辽源市中心医院异地建设综合楼

楼体标识及亮化工程

辽源市中心医院异地建设综合楼楼体标识及亮化工程(图纸疑问)

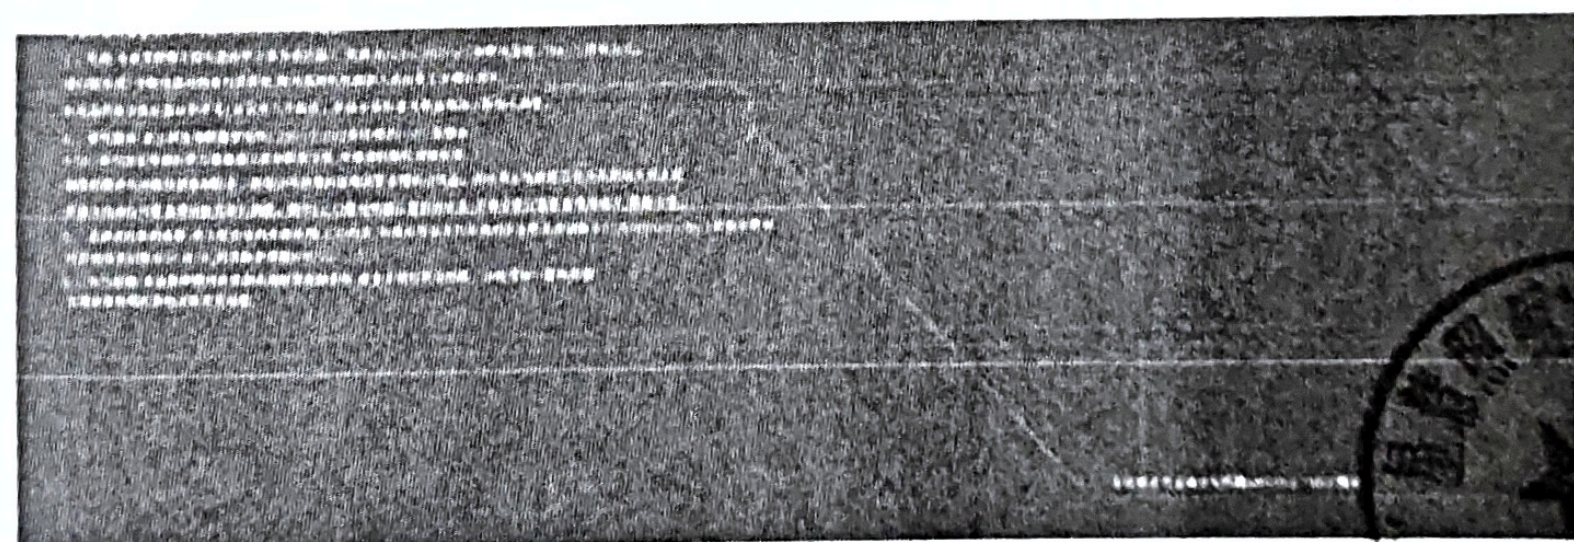
1、LED 防雨驱动电源至灯具的型号是 ZR-RVV-2*6 还是 RVV-2*4, 系统图与设计说明不符? 以哪个配线型号为准, 请明确:

回复: 防雨开关电源至灯具线缆采用 ZR-RVV-2*6 线缆, 以系统图为准, 设计说明已修改

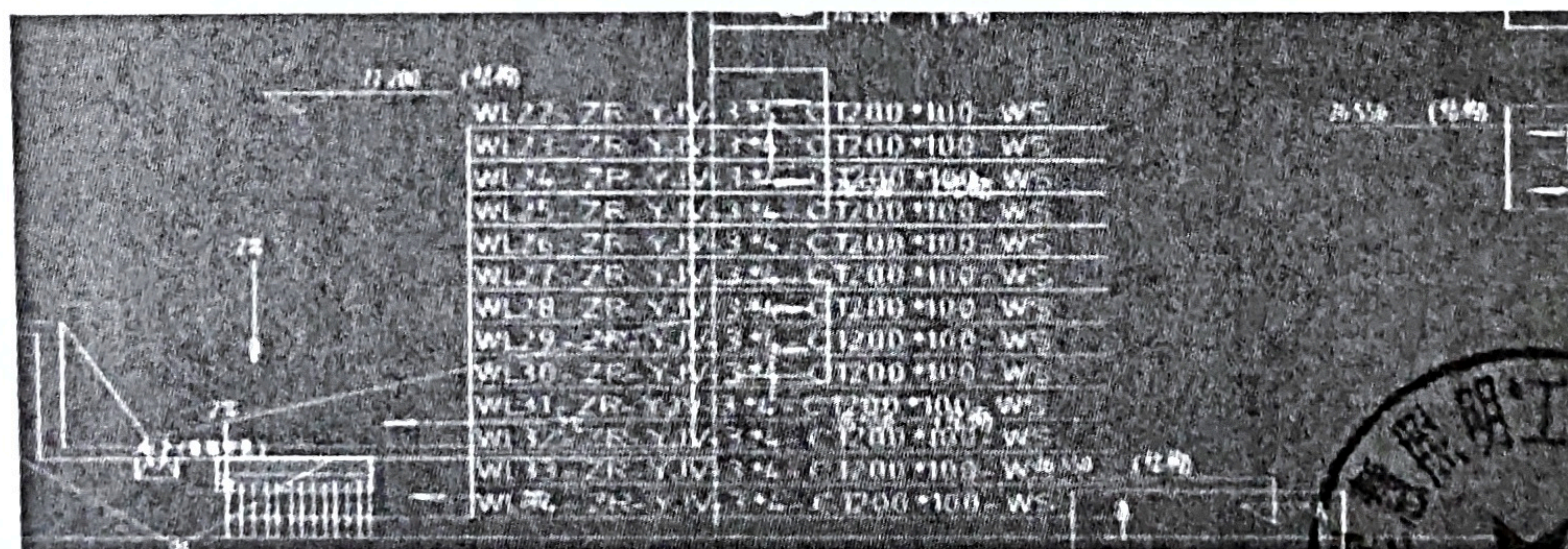
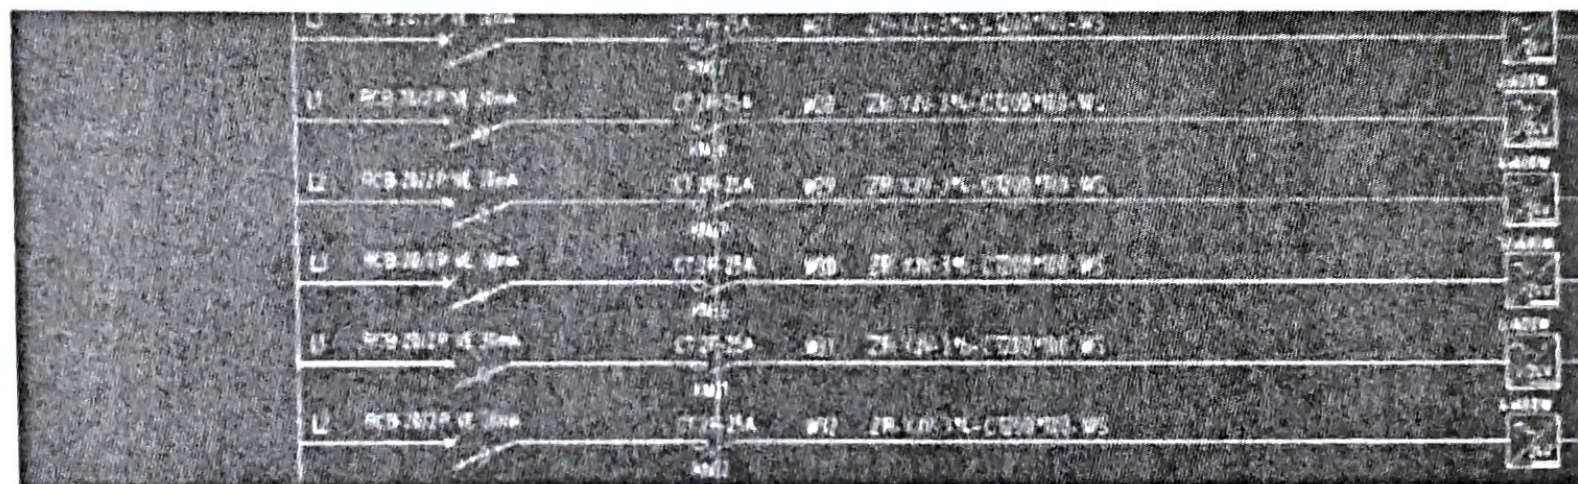
3、AL1 配电箱进线电缆 ZR-YJV4*50+1*25 配管 JDG50 按多少米计

入? 平面图纸中一部分是穿的 200*100 桥架敷设;

回复: AL1 配电箱进线电缆按 150 米计, 其中 60 米桥架内敷设
